ANEXO AL PROYECTO

PROYECTO DE INSTALACION DE UN CAFE-BAR CON COCINA

ANEXO

Así pues, mediante el siguiente anexo se pretende la subsanación de las siguientes deficiencias observadas por el Area de Asistencia a Municipios – Sección de Asesoramiento Urbanístico y Control de Actividades de la Diputación Provincial de Almería. A continuación se procede a la subsanación de las deficiencias observadas:

PLANO DE ACCESIBILIDAD - PLANTA BAJA
 ESCALA 1:50

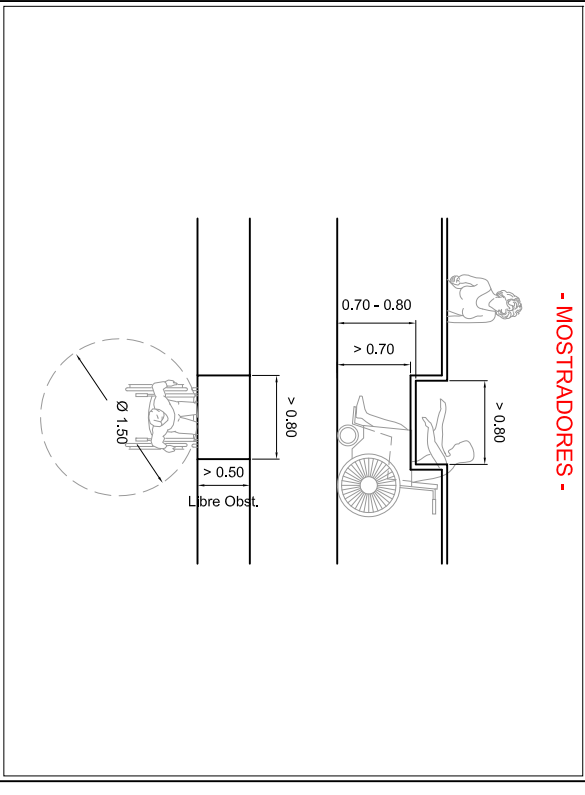
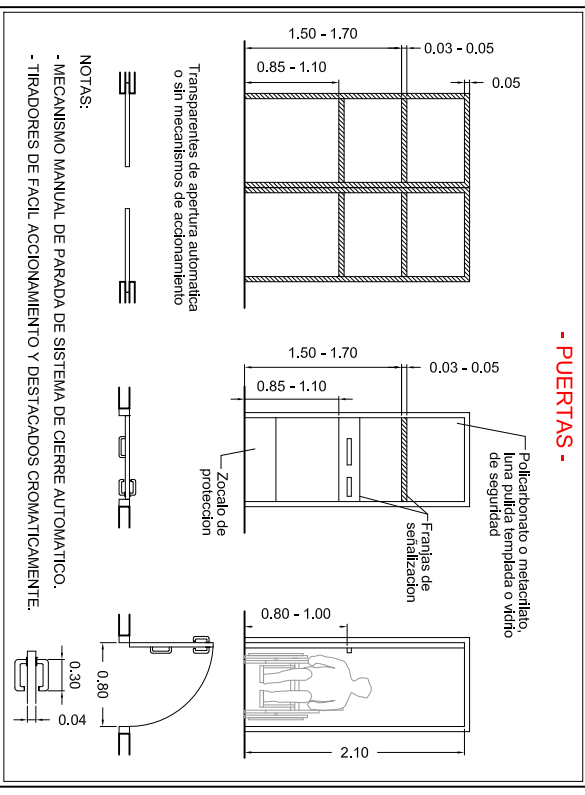
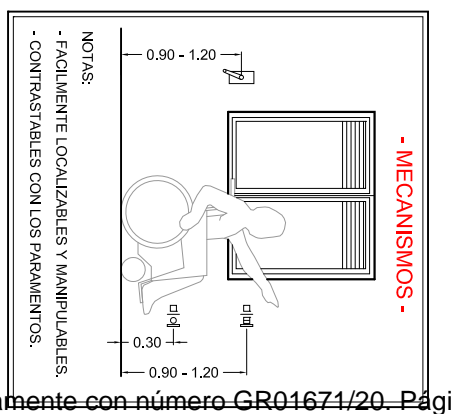
6. El mostrador adaptado no podrá estar en la zona de paso de camareros.

Se aporta plano de Accesibilidad en el que se modifica la posición de la zona de atención accesible cumpliendo de tal forma con el Decreto 293/2009.

- La cocina deberá de disponer de una puerta sectorizadora tipo EI₂ 45-C5 según tabla 2.2 del DB-SI 1 al ser considerado local de riesgo especial bajo.**

La cocina se dotará con una puerta sectorizadora del tipo EI₂ 45-C5. En el plano adjunto se grafía la ubicación de la puerta sectorizadora.
